K-292- 4-1572/2020

DO WSZYSTKICH WYKONAWCÓW

Uniwersytet Ekonomiczny w Poznaniu informuje, że w postępowaniu o udzielenie zamówienia publicznego pn: Instalacja systemu elektronicznego zarządzania dwupoziomowym parkingiem Uniwersytetu Ekonomicznego w Poznaniu zlokalizowanym w budynku CEUE przy ul. Towarowej 55 (ZP/025/20) prowadzonym jako przetarg nieograniczony - wpłynęły pytania, na które Zamawiający niniejszym odpowiada.

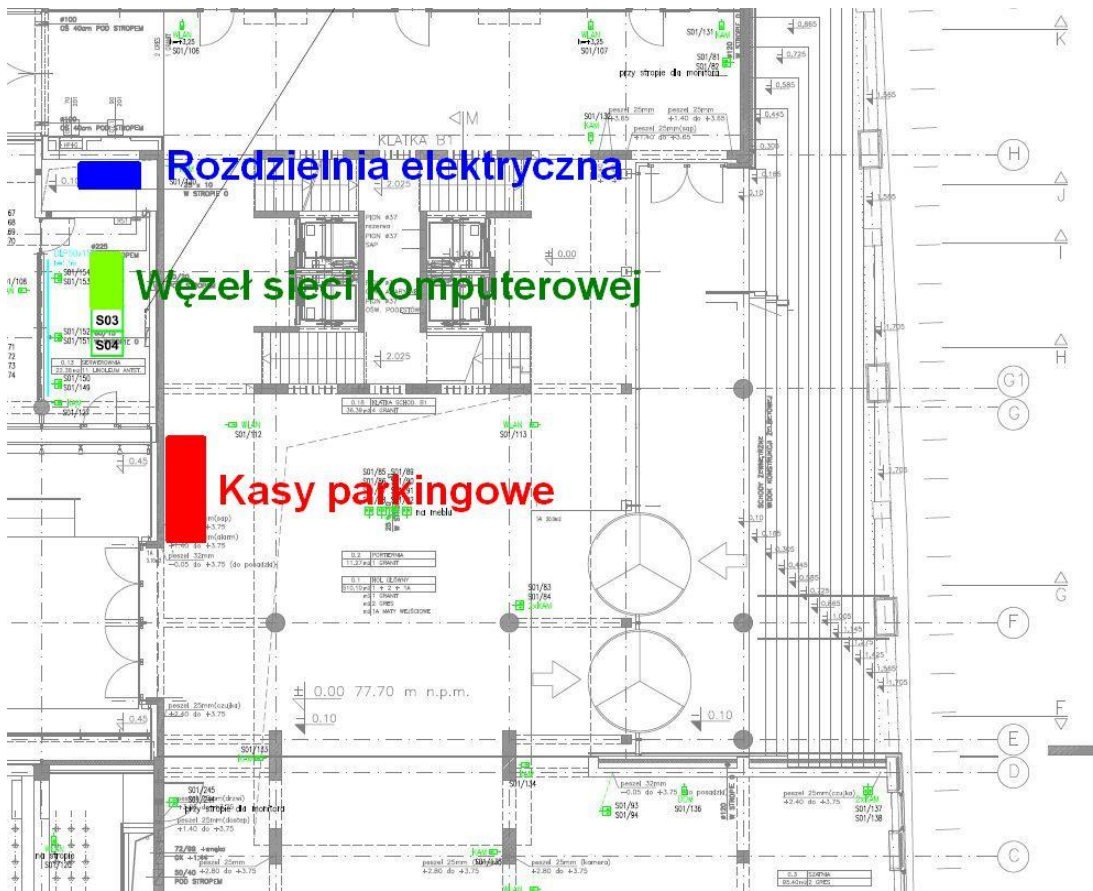
Proszę o podanie jakie jest obecnie okablowanie doprowadzone do terminali, i czy można je wykorzystać ?

Według wiedzy Zamawiającego w chwili obecnej do terminali doprowadzono przynajmniej po jednym kablu zasilającym 3x2,5 mm² oraz po dwa przewody U/UTP kat. 6a. Zamawiający dopuszcza wykorzystanie istniejących przewodów jeżeli nie zagrazi to bezpieczeństwu użytkowników oraz nie będzie powodowało wadliwego działania systemu.
